*Ministero dell' Ambiente
e della Tutela del Territorio e del Mare*

**OGGETTO: [ID: 5286] Aeroporto di Perugia. Nuovo insediamento denominato “19-01 Aeronautical University”.
Valutazione preliminare ai sensi dell’art. 6, comma 9, del D.Lgs. 152/2006 e ss.mm.ii. Nota tecnica.**

ID Documento: CreSS_05-4286_2020-0163

Sottosistema “C” – Previsioni PSA 2000

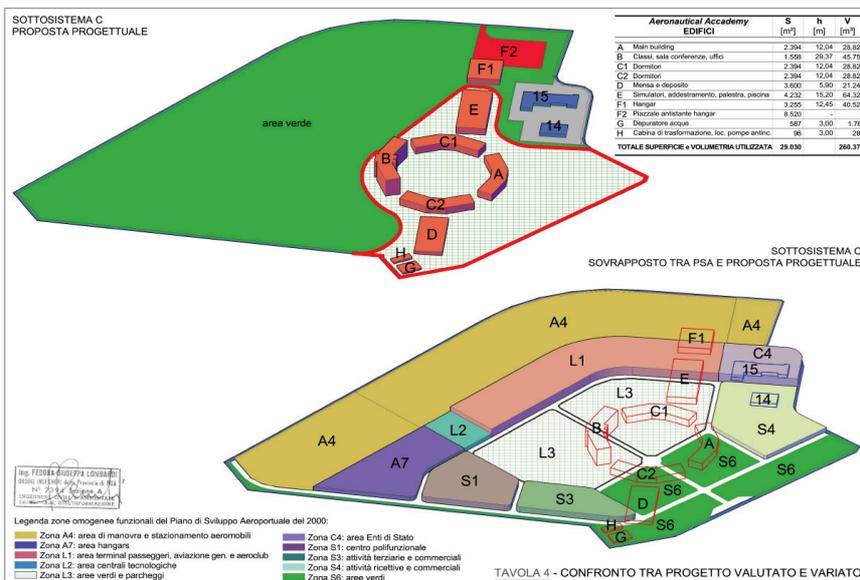
In merito al confronto con la soluzione originariamente inclusa nel PSA, il proponente dichiara che gli impatti previsti *“in termini di superfici e volumi, oggetto di nuova edificazione, [...], sono molto più gravosi rispetto a quanto previsto dal progetto”* oggetto della presente istruttoria.

- notevole riduzione dei volumi da edificare, dai 1.310.184 m³ previsti inizialmente dal piano aeroportuale ai 260.370 proposti con il nuovo progetto;
- notevole diminuzione delle superfici rese non permeabili (pavimentare e/o coperte), dai 331.365 m² previsti inizialmente ai 29.030 proposti con il nuovo progetto;

- forte riduzione degli scavi e della movimentazione terra;
- forte riduzione dei materiali da utilizzare, causa riduzione del volume progettato;
- riduzione del traffico veicolare sia in fase di cantiere che di esercizio anche in considerazione del cambio di destinazione d’uso da ricettiva e commerciale a campus con permanenza anche notturna degli utilizzatori;

- forte riduzione delle aree destinate a sosta aeromobili da 125.967 m a 8.520 m, anche in considerazione del fatto che il livello di traffico raggiunto non prevede variazioni significative. L’area di sosta prevista dall’intervento proposto è a servizio del nuovo hangar (edificio F) dedicato alle attività formative destinate agli addetti alla manutenzione;

- incremento delle aree verdi e permeabili dai circa 105.932 m previsti ai circa 319.366 m proposti con il nuovo progetto.

Si prende atto degli aspetti di miglioramento della qualità ambientale dell'area aeroportuale di Perugia, conseguenti alla modifica progettuale presentata, legati soprattutto all'incremento delle aree a verde, alla riduzione dei volumi da edificare e delle quantità di materiale da scavare e movimentare.

Considerato e valutato che, sulla base degli elementi informativi trasmessi, sia ragionevole escludere il verificarsi di potenziali impatti ambientali significativi e negativi supplementari o comunque diversi rispetto a quanto già approvato con Decreto VIA n. 6433/2001, si ritiene che il progetto "*Nuovo insediamento denominato "19-01 Aeronautical University"*", non ricada, ai fini dell'applicazione della disciplina della VIA, nella tipologia di cui alla lettera h), punto 2, dell'Allegato II-bis alla Parte Seconda del D.Lgs. 152/2006 e ss.mm.ii "modifiche o estensioni di progetti di cui all'allegato II, o al presente allegato già autorizzati, realizzati o in fase di realizzazione, che possono avere notevoli impatti ambientali significativi e negativi (modifica o estensione non inclusa nell'allegato II)".
